Sainte-Thérèse, le 10 octobre 2017

Objet : Demande d'accès à l'information en lien avec les travaux effectués par l'entreprise Immotec dans le quadrant nord-est des autoroutes 19 et 440 à Laval ainsi que les travaux relativement au secteur Val-des-Brises, boulevard Robert-Bourassa, rue des Aristocrates et avenue des Gouverneurs

Objet : Remblayage partiel d'un marécage et d'un marais dans le cadre du
prolongement du boulevard Robert-Bourassa
N/Réf. : 7430-13-01-01298-00
400681385

AVIS D'INFRACTION

Croquis
Inspection du 2011-11-09

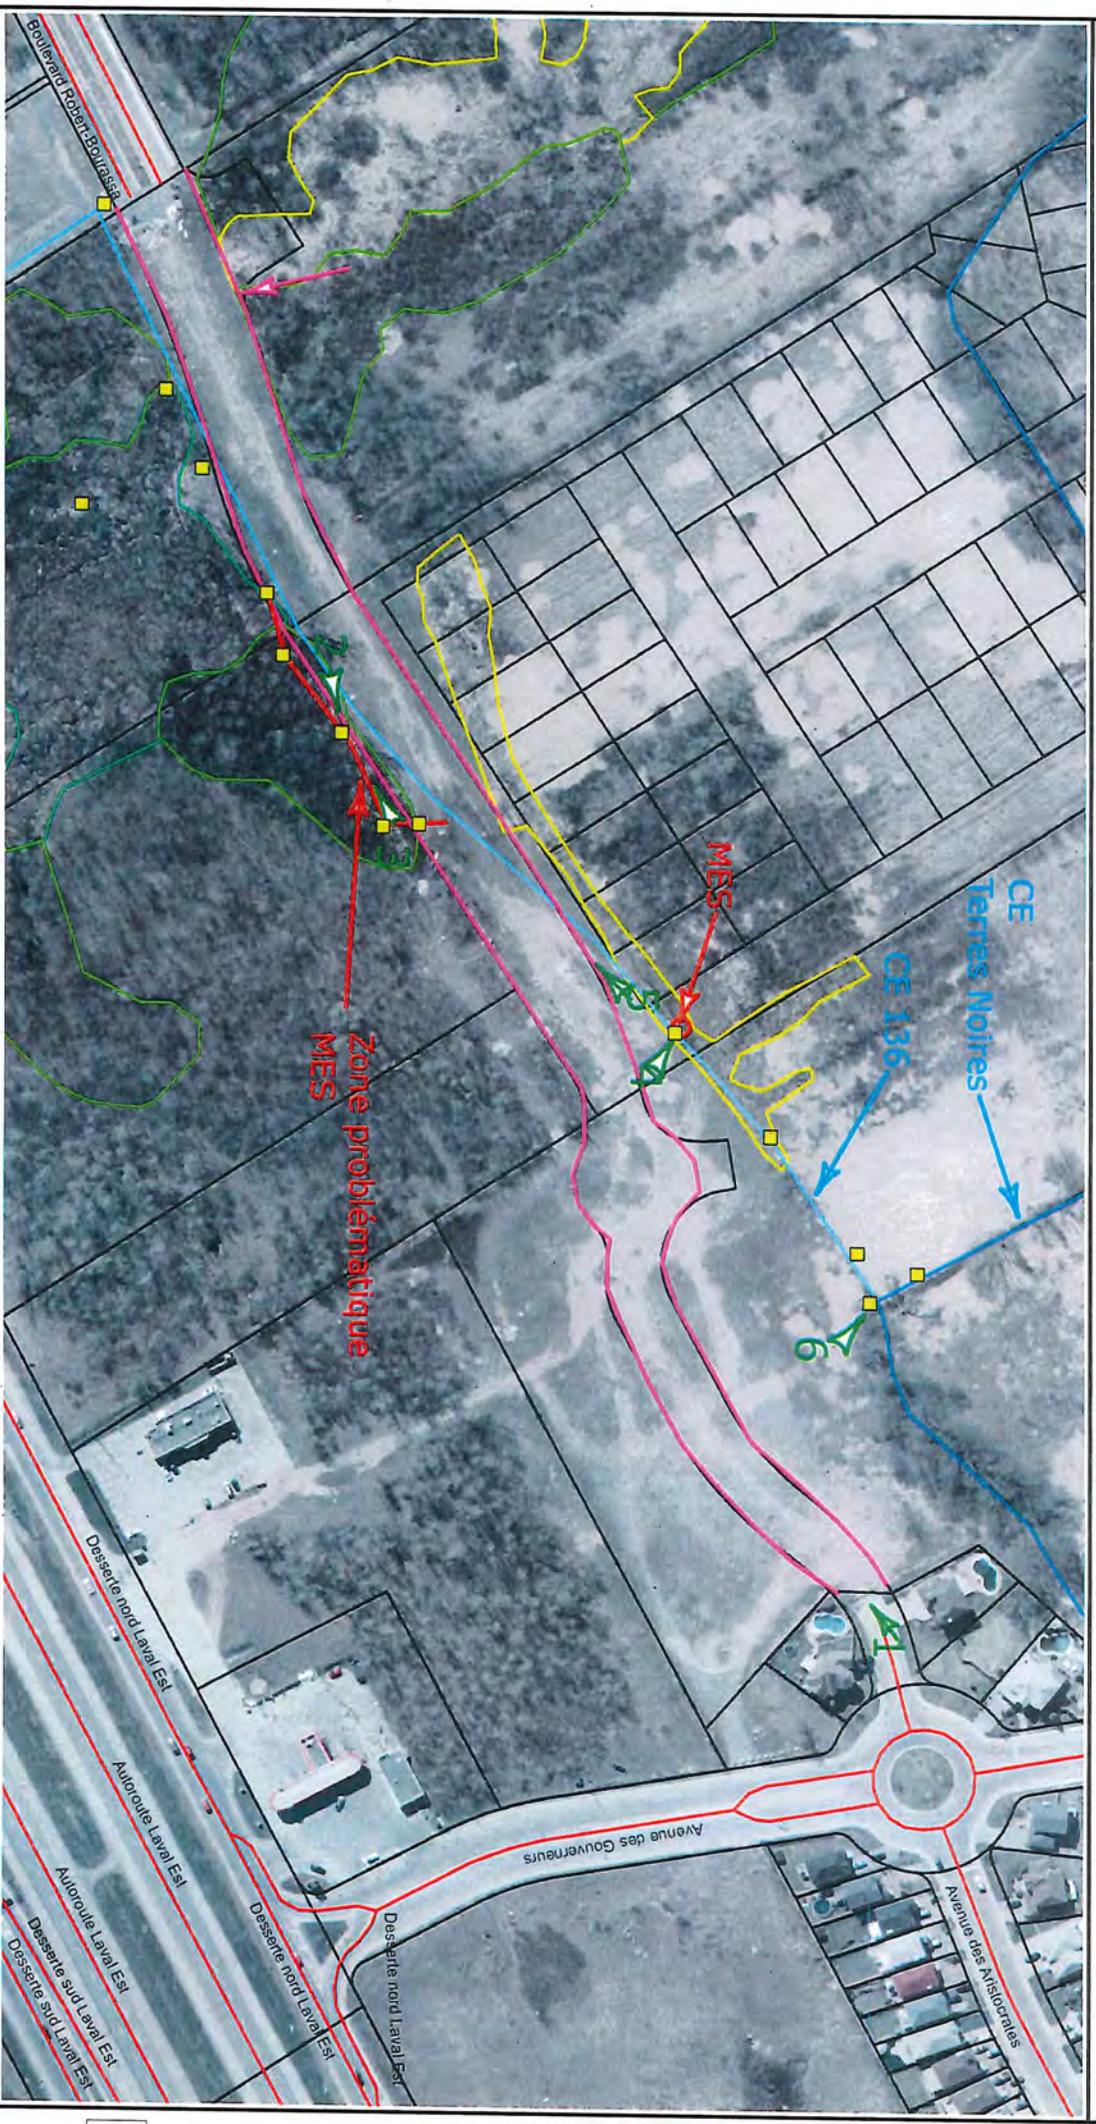
- La fondation du boulevard est déjà en place.
- Il n'y a pas de mesures de mitigation en place pour minimiser l'apport en sédiments dans les milieux humides. (Ex : Barrière à sédiments, stabilisation des talus)
- L'emprise autorisée pour les travaux semble respectée

- Le non-respect du certificat d'autorisation délivré en vertu de l'article 22 à la Ville de Laval le 12 mars 2010, à savoir l'omission de mettre en place des mesures de mitigation visant à empêcher l'apport de sédiments dans les milieux humides à proximité du prolongement du boulevard Robert-Bourassa lors des travaux.

- Je recommande la transmission d'un avis de non-conformité pour le manquement à l'article 123.1 constaté et décrit.
- Je recommande un suivi auprès de la Ville de Laval pour s'assurer que des mesures de mitigations sont mises en place pour minimiser l'apport de sédiments dans les milieux humides.

Croquis emplacement future barrière à sédiment

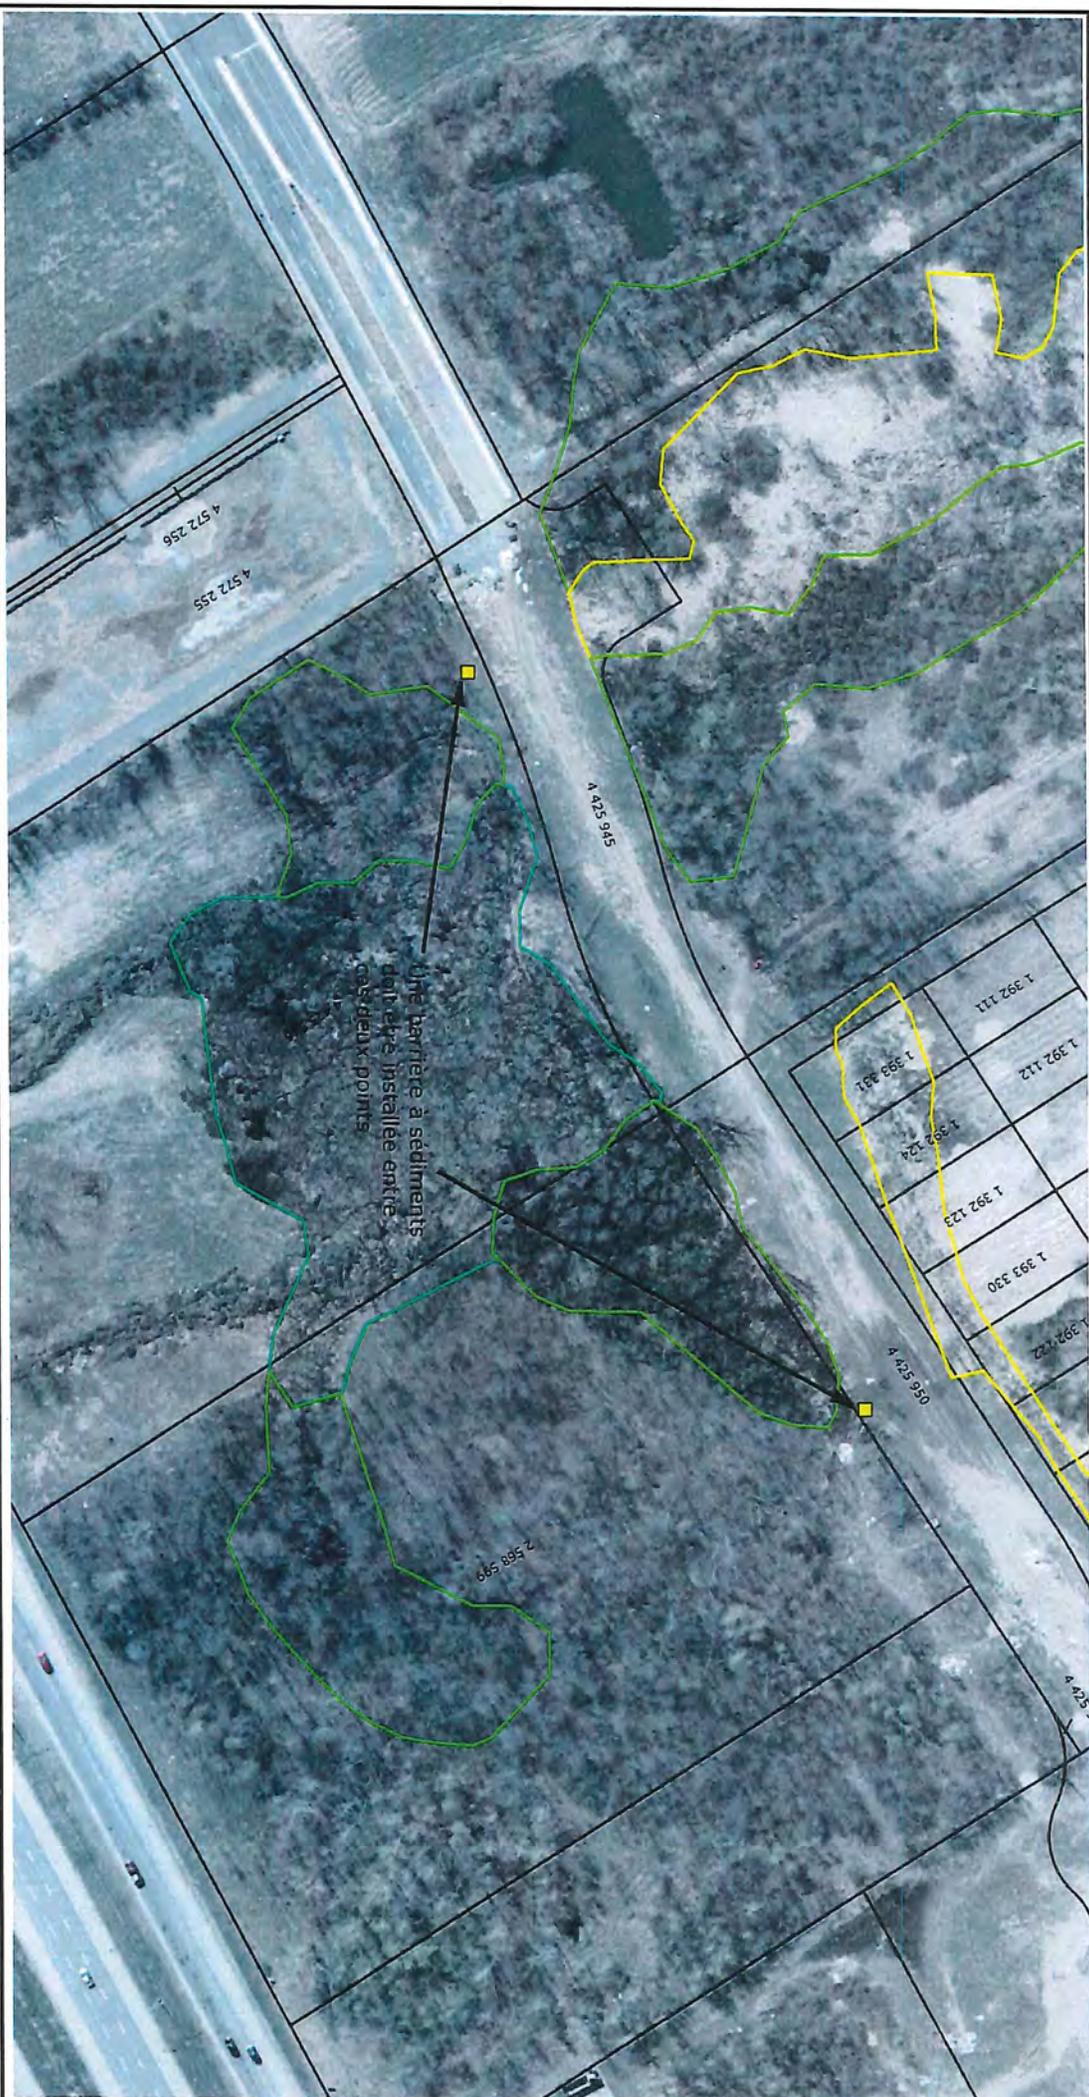
Je me stationne près de la limite Ouest du prolongement du Boulevard Robert-Bourassa vis-à-vis le marais à scirpe. Je rencontre le représentant de la Ville, nous nous présentons. Nous marchons le long de la limite sud du prolongement du boulevard en direction Est, jusqu'à ce que nous atteignons la fin des milieux humides. Nous établissons ensemble que la barrière à sédiments se terminera à cet endroit. Nous revenons sur nos pas jusqu'à la limite Ouest du site. Près de cette limite, nous identifions l'endroit où commencera la barrière à sédiments. Je prends des points GPS aux deux points identifiés avec le représentant de la Ville comme étant le début et la fin de la barrière à sédiment qui doit être installée. Un croquis en pièce jointe rapporte ces deux points.

L'emplacement d'une barrière à sédiment, devant être installée afin de corriger le manquement observé lors de ma dernière inspection, a été établi conjointement avec un représentant de la Ville.

Effectuer une inspection afin de s'assurer de la réalisation des mesures correctrices faisant suite à l'avis d'infraction délivré le 2011-11-22..

Photo no : 03

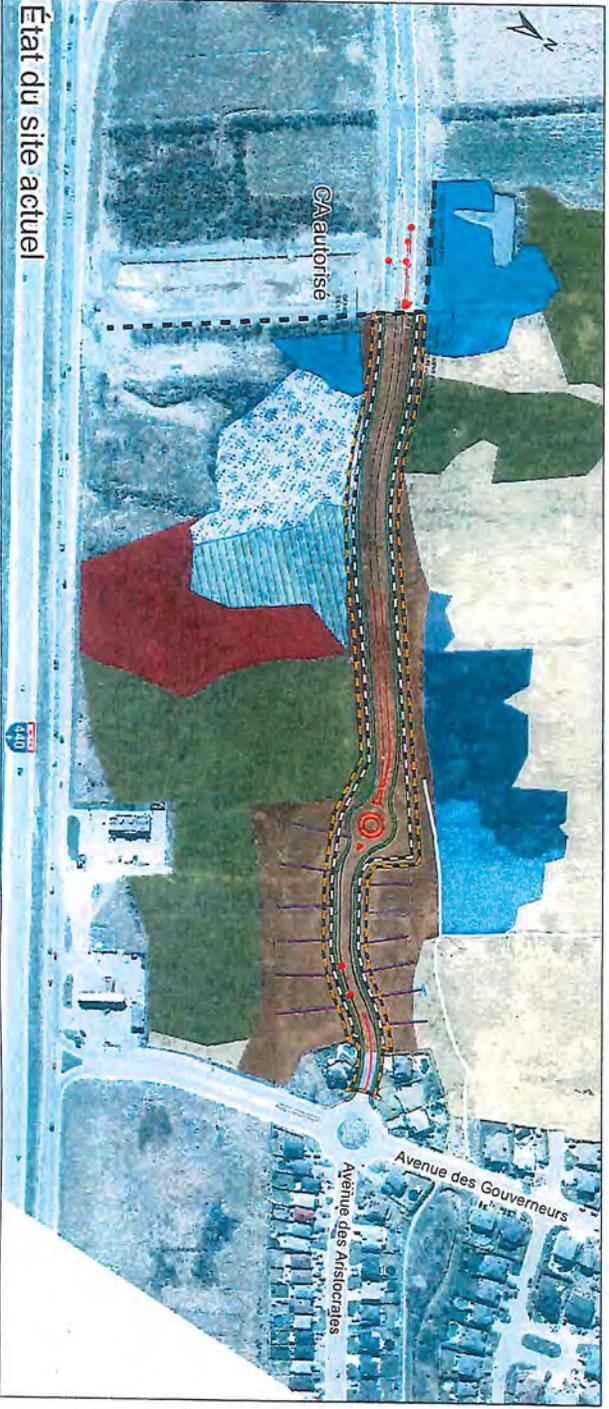
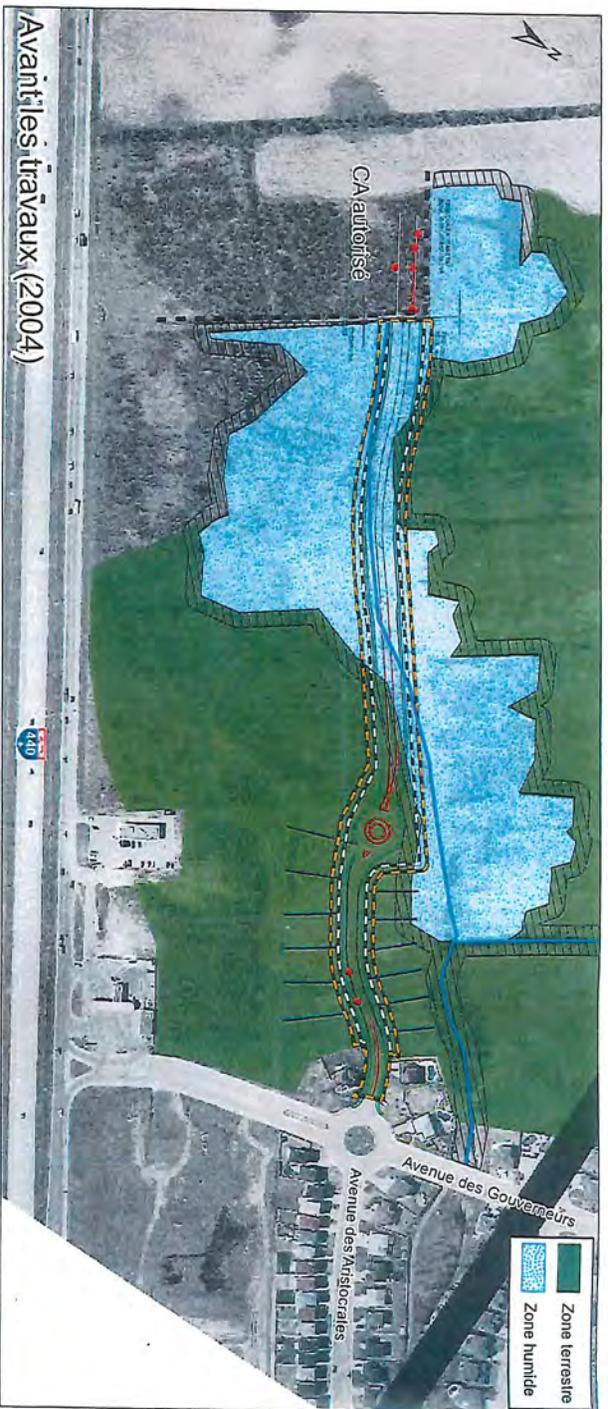
Description :
Vue ne direction Est plus rapprochée sur la barrière à sédiment dans la zone inondée d'un milieu humide touchant directement aux remblais.
